BELANGRIJK – Veiligheids UPDATE

Q-keeper

met productiecode tussen: 'Q-keeper 931' – 'Q-keeper 1114'

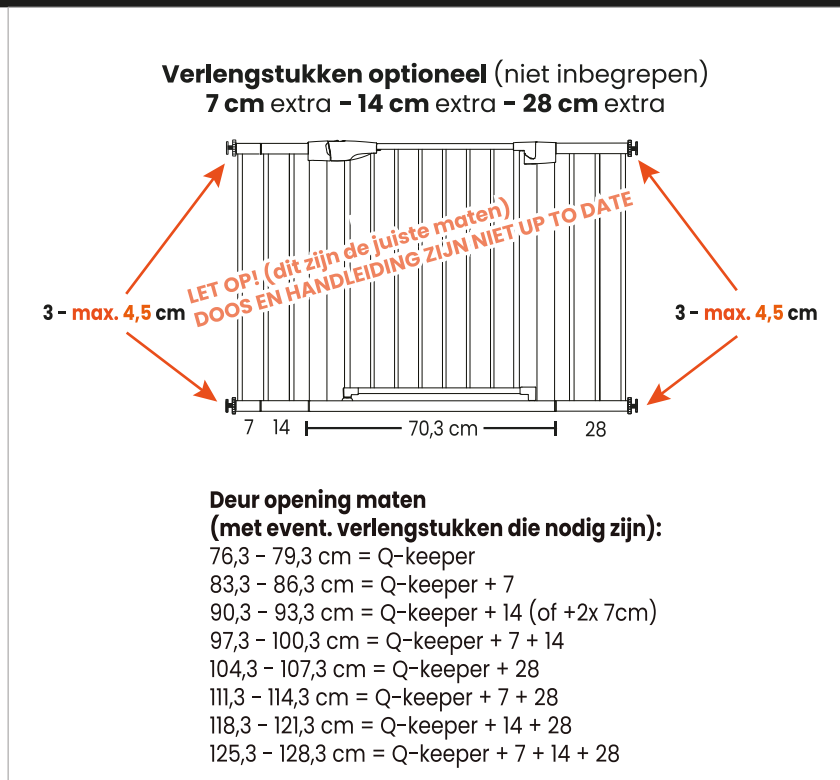
Als jij onlangs een **Q-keeper** hebt aangeschaft, kan het zijn dat de situatie bij jou thuis erg kwetsbaar/onveilig is:
Helaas klopt de afmetingen-info op de doos en in handleiding niet.

De schroeven opzij van je hekje mogen namelijk
maar **maximaal 4,5 cm** uitgedraaid worden.

Als de afmeting van je deuropening **anders is** dan de tabel hierboven,
maar **wel** binnen de afmetingen van je handleiding; dan kun je gratis
bij ons een **nieuw setje langere schroeven** opvragen.

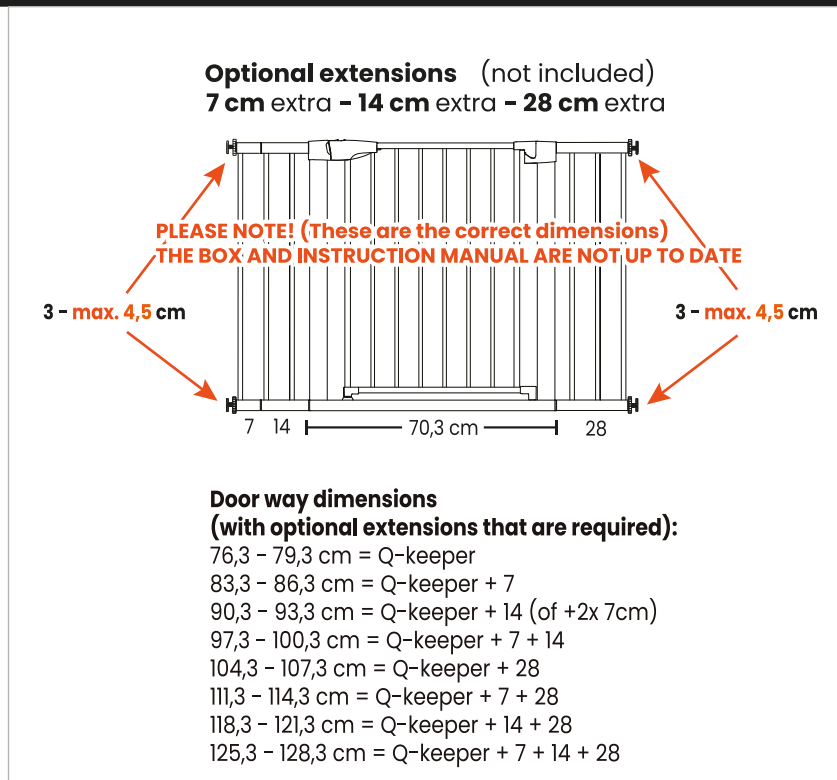
If you have recently purchased a **Q-keeper**, the situation at your home may be very vulnerable/unsafe. Unfortunately, the dimensional information on the box and in the manual is incorrect.

The screws on the sides of your gate may only be extended
by a **maximum of 4.5 cm**.

If the dimensions of your doorway **differ from** the table above, but are **still within** the dimensions stated in your instruction manual, you can request a **new set of longer screws** from us free of charge.

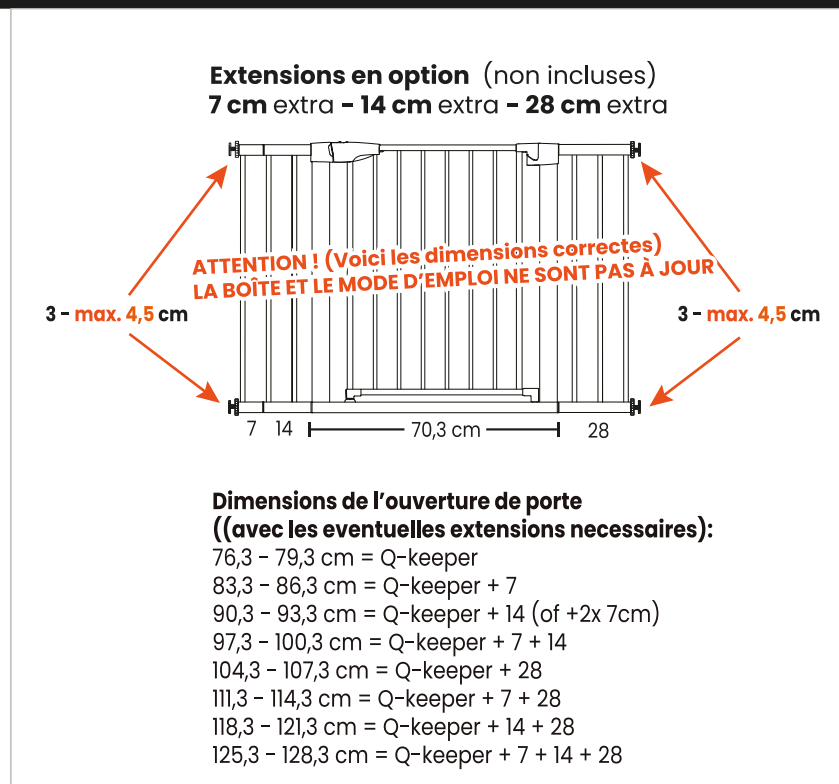
Si vous avez récemment acheté un **Q-keeper**, la situation chez vous pourrait être très précaire/dangereuse. Malheureusement, les informations concernant les dimensions figurant sur la boîte et dans le manuel sont incorrectes.

Les vis situées sur les côtés de votre barrière ne doivent en effet être dévissées que de **4,5 cm maximum**.

Si la largeur de votre ouverture de porte **diffère** des dimensions indiquées dans le tableau ci-dessus, **mais se situe** dans les dimensions indiquées dans le mode d'emploi, vous pouvez nous demander gratuitement auprès de nous un **nouveau jeu de vis plus longues**.

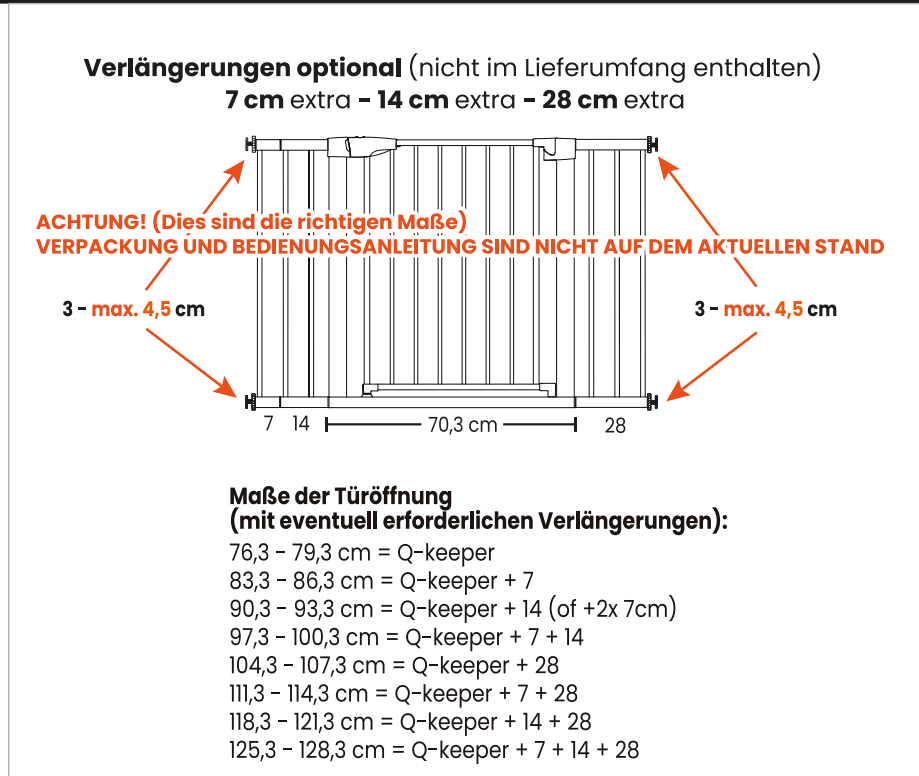
Wenn du vor Kurzem einen **Q-keeper** gekauft hast, könnte die Situation bei dir zu Hause sehr unsicher sein. Leider sind die Maßangaben auf der Verpackung und in der Bedienungsanleitung falsch.

Die Schrauben an den Seiten Ihres Schutzgitters dürfen nämlich nur **maximal 4,5 cm** herausgedreht werden.

Wenn die Maße Ihrer Türöffnung von der obenstehenden Tabelle **abweichen, aber noch innerhalb** der in der Bedienungsanleitung angegebenen Maße liegen, können Sie kostenlos ein **neues Set längerer Schrauben** bei uns anfordern.
